不 具 合 箇 所 説 明 図

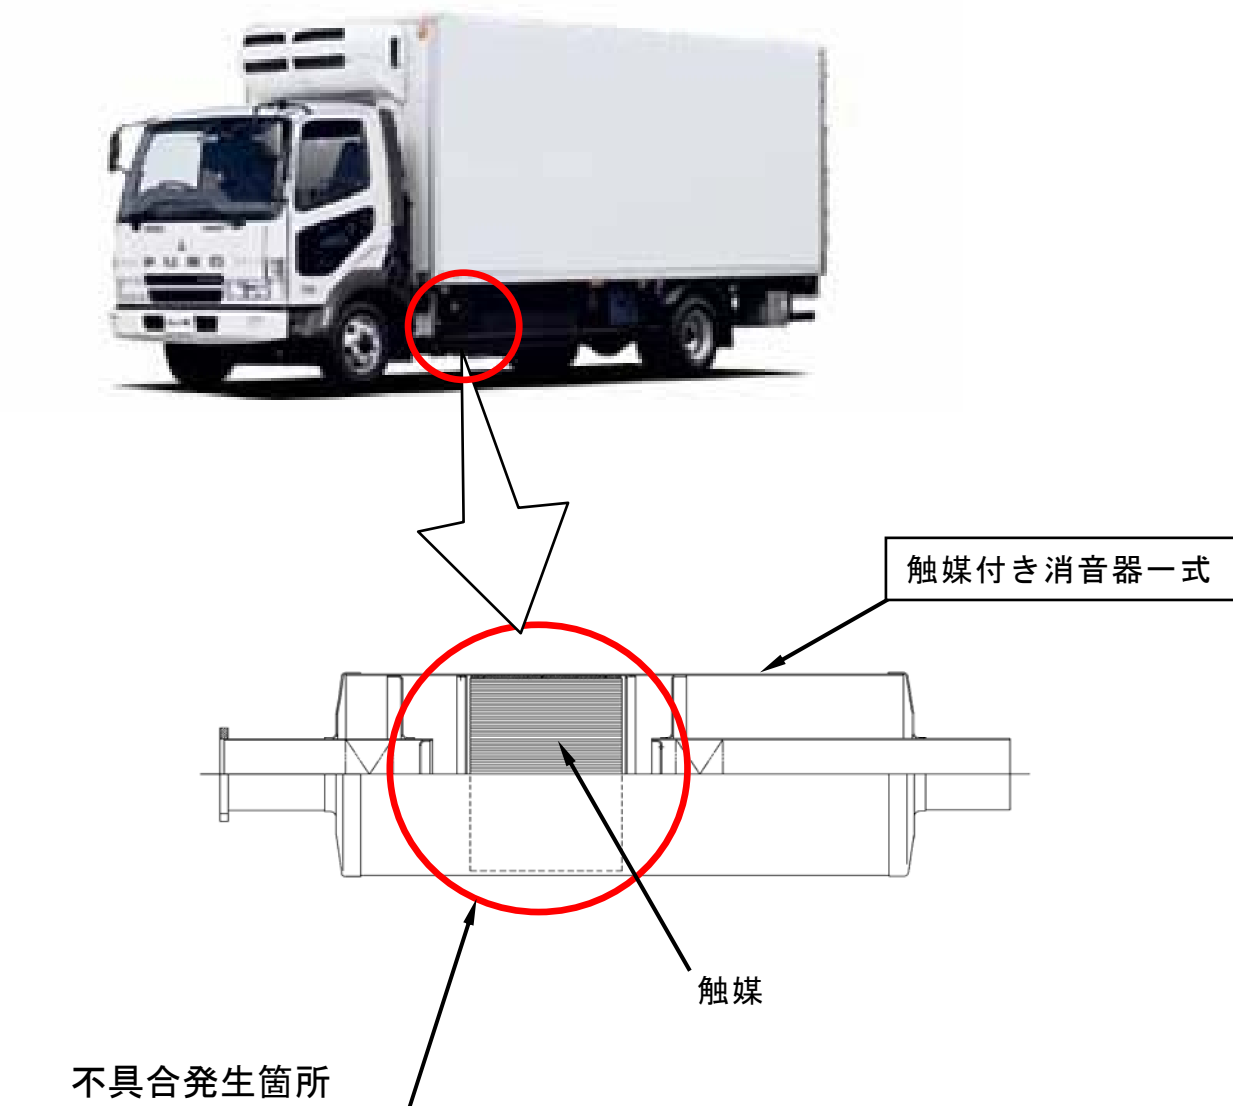
圧縮天然ガス（CNG）車の触媒付消音器において、触媒の固定方法が不適切なため、使用状態により触媒の固定が弛むものがある。

そのため、そのままの状態で使用を続けると、触媒が消音器内壁と干渉して異音が発生し、最悪の場合、触媒が破損して、排出ガスがCNG車の排出ガス技術指針値を超えるおそれがある。

全車両、触媒付消音器を点検し、対象となる触媒付消音器が装着されている場合は、触媒付消音器一式を対策品と交換する。

注：□ は、交換部品を示す。
